Referenca: 97049464-FA

Hitna obavijest o sigurnosti uporabe uređaja
Komplet pokrova trepanacijskog otvora SureTek™, dio sustava za duboku
moždanu stimulaciju Vercise™, poteškoće s blokadom pričvrsne kopče –
ažuriranje uputa za uporabu

Dodatak 1 – Sustavi za duboku moždanu stimulaciju Vercise™

Ažuriranja Priručnika za kirurške implantate

Slika 23. Blokada klizača

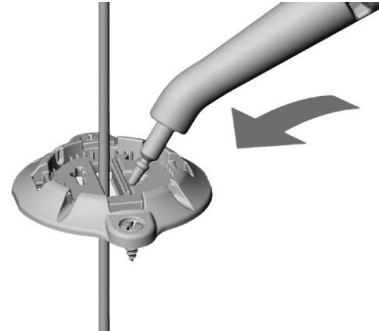
Odjeljak Priručnika za kirurške implantate	Planirana ažuriranja
Pričvršćivanje elektrode za DBS	6. Tijekom stabilizacije elektrode za DBS, pažljivo postavite pričvrsnu kopču preko baze kako bi se elektroda za DBS nalazila u otvorenom kanalu pričvrsne kopče. Postavite pričvrsnu kopču tako da statična strana otvora bude okrenuta prema elektrodi (slika 21).  Slika 21. Postavljanje pričvrsne kopče iznad baze 7. Gurnite pričvrsnu kopču na bazu. Provjerite je li pričvrsna kopča potpuno postavljena na bazu (slika 22).  Slika 22. Guranje pričvrsne kopče na bazu 8. Postavite vršak alata za postavljanje/vađenje u ulegnuće za zatvaranje ili bilo gdje duž klizača na pričvrsnoj kopči kako biste gurnuli klizač prema elektrodi za DBS dok ne sjedne na mjesto. Pomoću vrška alata za postavljanje/vađenje pritisnite gornju stranu klizača u suprotnom smjeru kako biste osigurali potpunu blokadu klizača (slika 23).

Napomena: ako imate poteškoća s blokadom klizača, možda ćete morati ukloniti stilet elektrode prije nego što ga blokirate na mjestu ili zamijeniti pričvrsnu kopču pomoću drugog kompleta pokrova trepanacijskog otvora ili kompleta rezervnih dijelova za pokrove trepanacijskog otvora.
